**INFORME DE VISITA DE CONTROL
N° 020-2026-OCI/3470-SVC**

**“ESTADO SITUACIONAL DEL EJE DE CONDUCCIÓN DE
AGUA POTABLE PAITA-TALARA, DESDE LA PLANTA
DE TRATAMIENTO DE AGUA POTABLE EL ARENAL
HASTA LA PROVINCIA DE TALARA, DEPARTAMENTO
DE PIURA”**

**PERÍODO DE EVALUACIÓN:
DEL 18 AL 28 DE AGOSTO DE 2026**

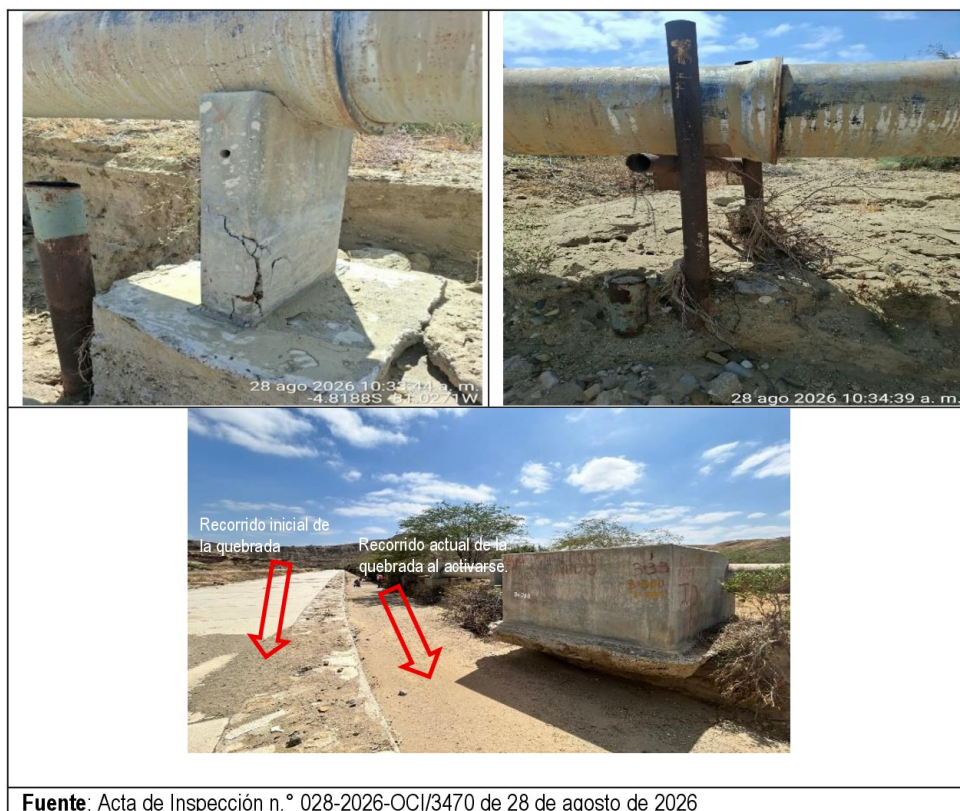
Durante la inspección, se advirtió que un tramo de la línea de conducción de agua potable discurre de manera paralela a una carretera; según lo informado por el personal de la Entidad, la construcción de dicha vía alteró el cauce natural de una quebrada, la cual, al activarse en periodos lluviosos, ha erosionado las bases de diversos soportes de concreto que sostienen la tubería, así como la cimentación de un dado de apoyo en la zona. Adicionalmente, se observó que las estructuras de soporte presentan grietas y fisuras en su superficie, dejándose constancia de ello en el Acta de Inspección n.º 028-2026-OCI/3470 de 28 de agosto de 2026, la cual precisa:

*“(…) se aprecia que parte de la línea se encuentra al lado de una carretera, lo cual según nos informó personal de Entidad ha desviado el cauce de la quebrada, la cual cuando se activa por las lluvias ha erosionado los cimientos de un dado y de varios soportes de concreto de la tubería.
(…)”*

Imagen n.º 32 y 33
Apoyos metálicos tipo H que presentan pérdidas de sus elementos superiores.

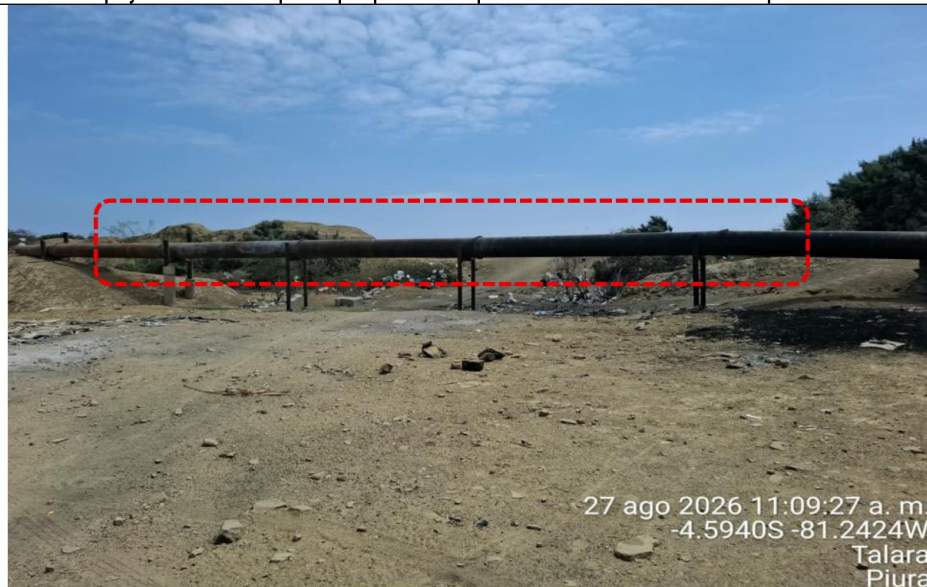
Durante la visita de inspección, se verificó que la estructura metálica por donde pasa la línea de conducción presenta deterioro y corrosión, así como la falta de elementos diagonales en su armadura, y por apoyos metálicos tipo H, los mismos que presentan pérdidas de sus componentes superiores de sujeción, funcionando solo como elemento de apoyo y no como un sistema de confinamiento que asegure la estabilidad mecánica de la línea de conducción.

"(...)Se advirtió que la estructura (...) presenta partes faltantes de diagonales y postes, así también los soportes metálicos tipo H se encuentran (...) con partes faltantes.
